## **Autorité environnementale**

# **Avis délibéré de l'Autorité environnementale sur le projet de travaux de reconstruction du barrage de prise d'eau des Lorrains (18 - 58)**

**n°Ae: 2013-105**

**Figure 5bis : état constaté le 15 novembre 2013**

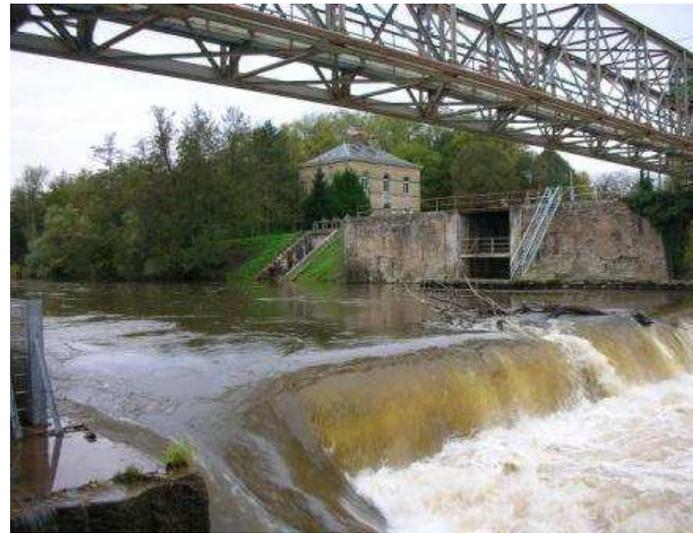
Ces affouillements sont également notamment à l'origine d'une brèche importante au niveau du déversoir (figure 4).
